Rapportage Verkeer en Maakbaarheid

Trechterstap 3 locaties

Beoordelingen locatievarianten voor planstudie ring Utrecht

Datum	11 november 2013
Status	Definitief

Basisvariant

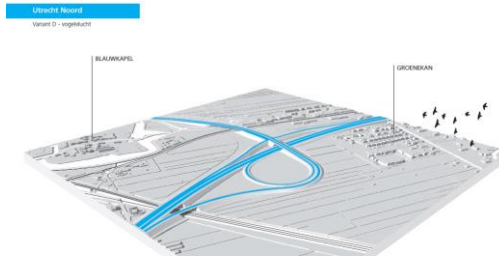
#1 nabochteffect

Bij de krappe bogen uit de basisvariant (1S7Y.A.1.3) en in variant A (1S7Y.A.1.3.A) is er op gebied van verkeersveiligheid een probleem met invoegende vrachtwagens die niet op volledige snelheid kunnen zijn als ze invoegen. Dit probleem is ook in de uitgangssituatie aanwezig. Alleen het verruimen van de bogen tot de volle boogstraal vereist in de richtlijnen heeft dit nadeel niet, omdat daar vrachtwagens op snelheid kunnen komen.

De basisvariant en Variant A hebben een nabocht-effect (dit treedt op als men van een grote naar een kleinere boog rijdt, dit is vanuit veiligheid ongewenst omdat men in de boog moet afremmen om de kleinere bocht te nemen. Variant D heeft deze situatie als enige niet, wat D positiever doet scoren op verkeersveiligheid. Op verkeer (doorstroming) scoort D wel minder dan Basis en A, omdat D een Haarlemmermeeraansluiting heeft waardoor de verkeersdoorstroming op de toeleidende wegvakken slechter wordt.

De bogen van 1S7Y.A.1.3.D voldoen aan de richtlijnen, waardoor deze beter scoort dan de basisvariant.

Qua maakbaarheid is variant D (1S7Y.A.1.3.D) moeilijker, omdat deze op dezelfde locatie aangelegd wordt dan de huidige aansluiting, gegeven het feit dat de aansluiting tijdens de bouw open moet blijven. Variant D heeft op de westkant een Haarlemmermeer, die iets minder goed doorstroomt dan een variant die met vrije bogen op de Noordelijke Randweg Utrecht aankomt.

Tot slot is variant D duurder dan de basisvariant.

Variant G (1SL7YA.20.G):

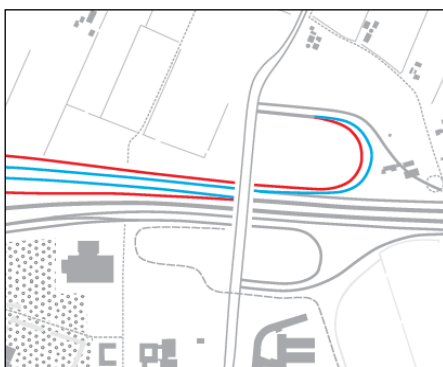
- Verkeer: er zou mogelijk een capaciteitsknelpunt kunnen optreden op het laatste stukje parallelbaan in Rijnsweerd, waar deze enkelstrooks is (na splitsing met richting Amersfoort).
- Verkeersveiligheid: variant G heeft de uitvoegers op de parallelbaan (i.p.v. de hoofdrijbaan), waar met lagere snelheid gereden wordt. Dit is positief voor verkeersveiligheid.
- Maakbaarheid i.r.t. fasering: je kunt de opschuivende rijbanen gebruiken om ze gefaseerd aan te leggen.
- Kosten: geen kunstwerk voor crossover, maar wel extra grondaankoop nodig ten zuiden van Rijnsweerd. Daardoor een neutrale score.

Variant Basis

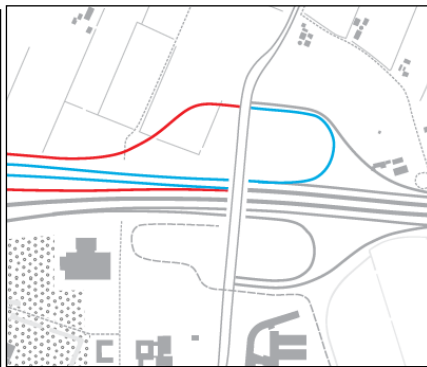
#1= Basisvariant Uithof scoort verkeerskundig beter dan autonome situatie, want in autonoom neemt de verkeersdruk toe, terwijl de capaciteit van de nu al zwaar belaste kruispunten gelijk blijft.

#2 = robuustheid van de basisvariant is negatief ten opzichte van autonoom, omdat door de complexe situatie agv selecteren 3.0 uitbreiding niet eenvoudig zal zijn.

Variant B

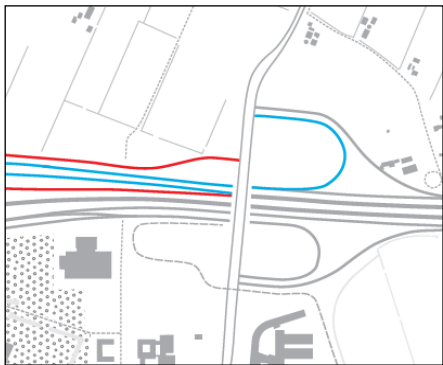
Variant B (1SL7Y.B.30.1.B):

- Verkeer: verkeerskundig scoort deze variant beter dan de Basisvariant, omdat het kruispunt tussen de Universiteitsweg en de noordelijke toe- en afrit van de A28 beter doorstroomt.
- Verkeersveiligheid: kleinere ongevalskans dan Basisvariant, omdat door het toepassen van twee toeritten geen splitsingspunt meer nodig is.
- Robuustheid: geen impact op het hele systeem, alleen bij calamiteiten op de aansluiting zelf is de enige omleidingsroute (bij alle varianten) de Waterlinieweg, dus alle varianten scoren hier hetzelfde.
- Toekomstvastheid: Bij B kunnen in de toekomst de toeritten en invoegstroken nog dubbelstrooks gemaakt worden, wat extra capaciteit oplevert. Bij de basisvariant kan dit niet.
